1#楼 10层平面图(修改前) 1:100

1#楼 10层平面图(修改后) 1:100

人工智能营业厅设备制造基地

1#楼 10层平面图

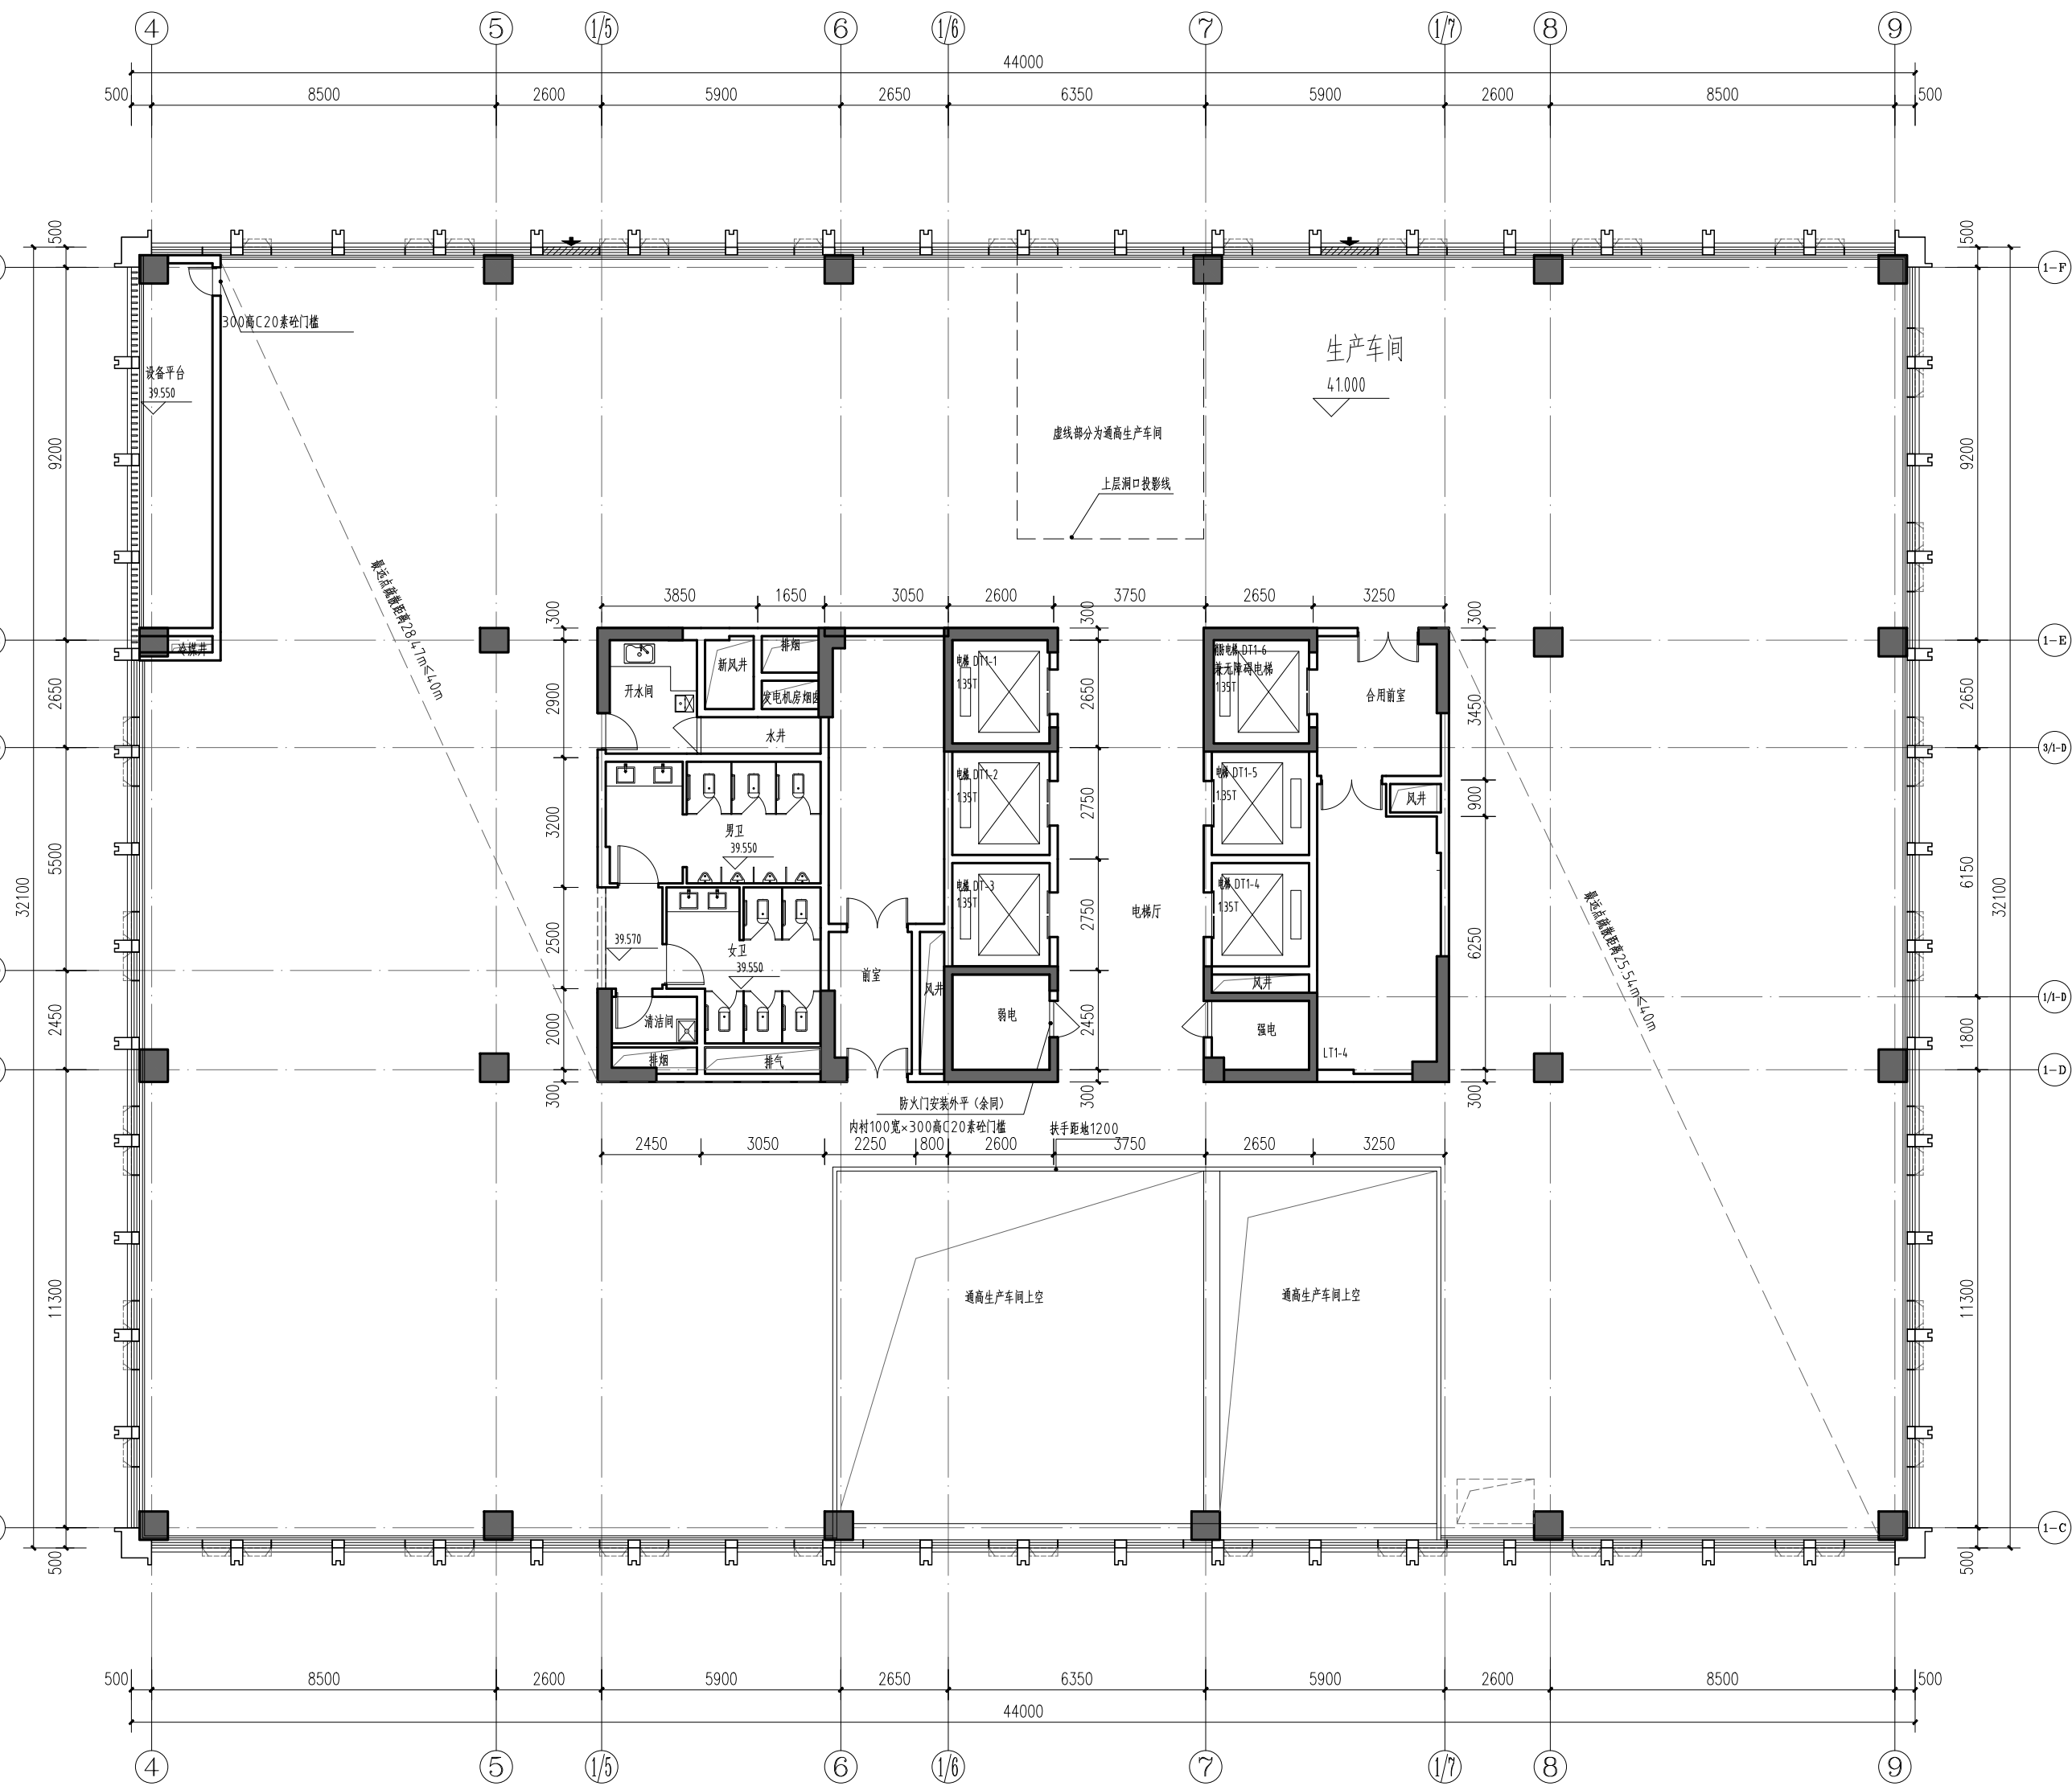
变更前:

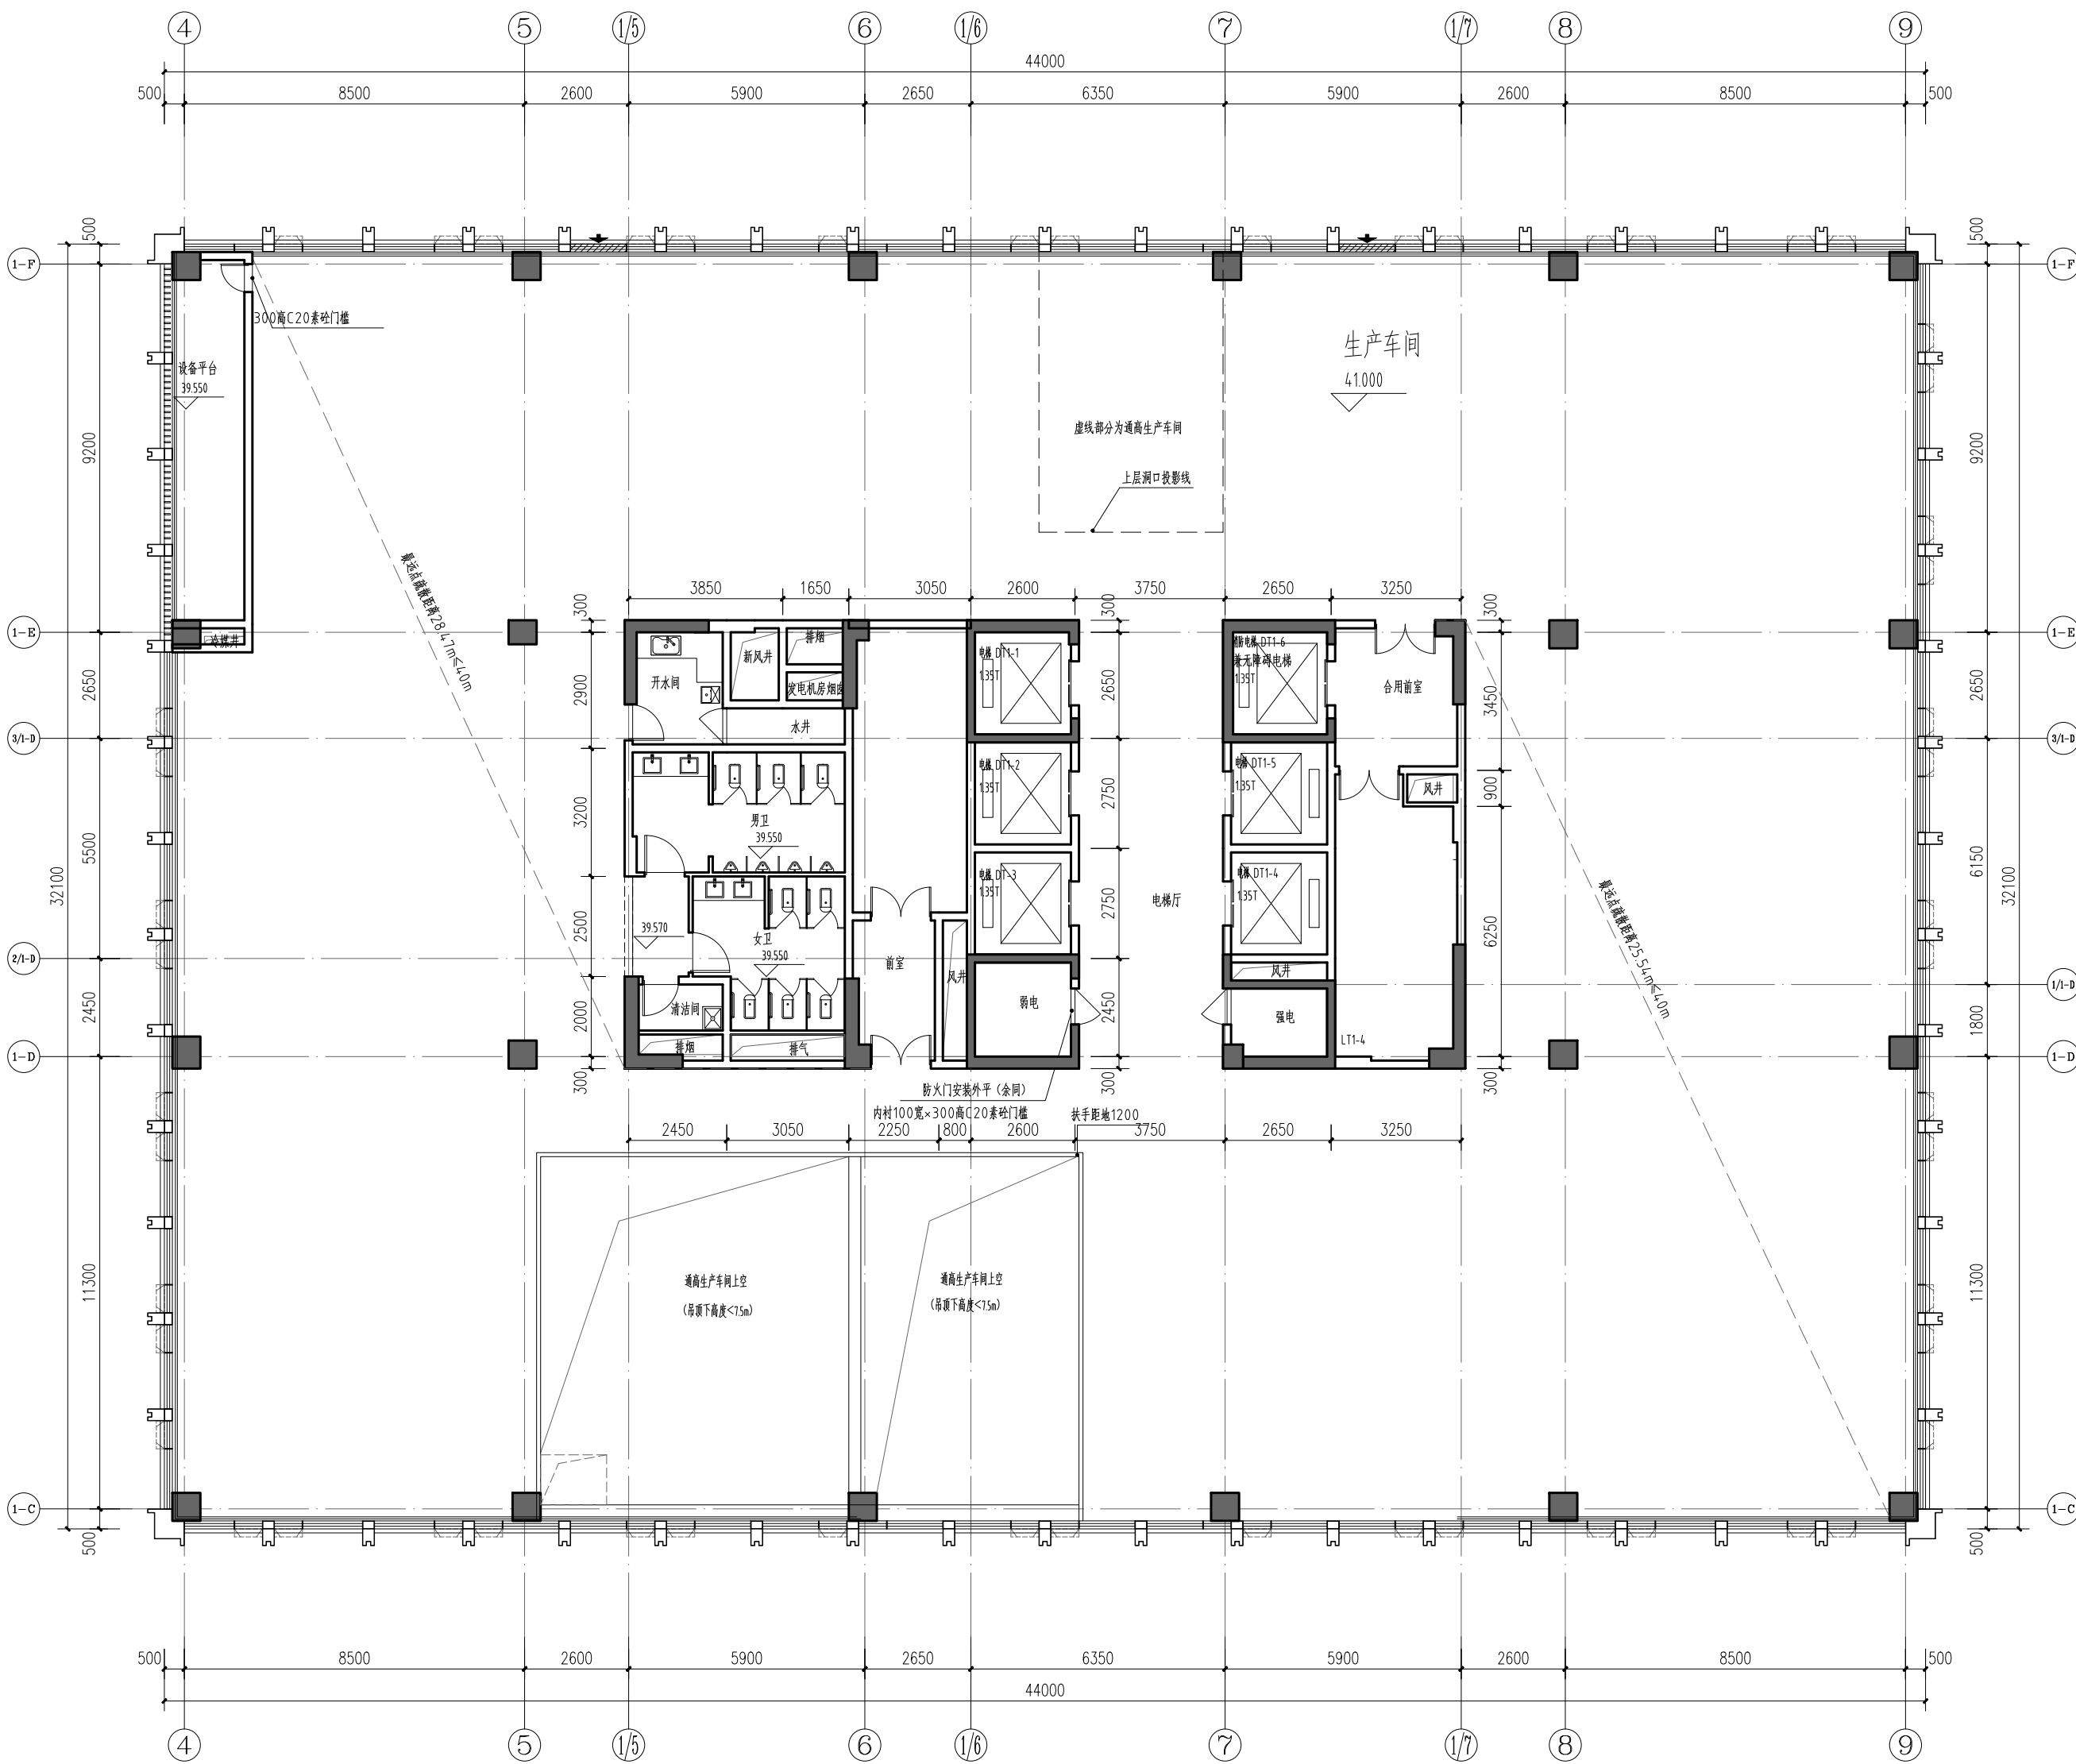
变更后:
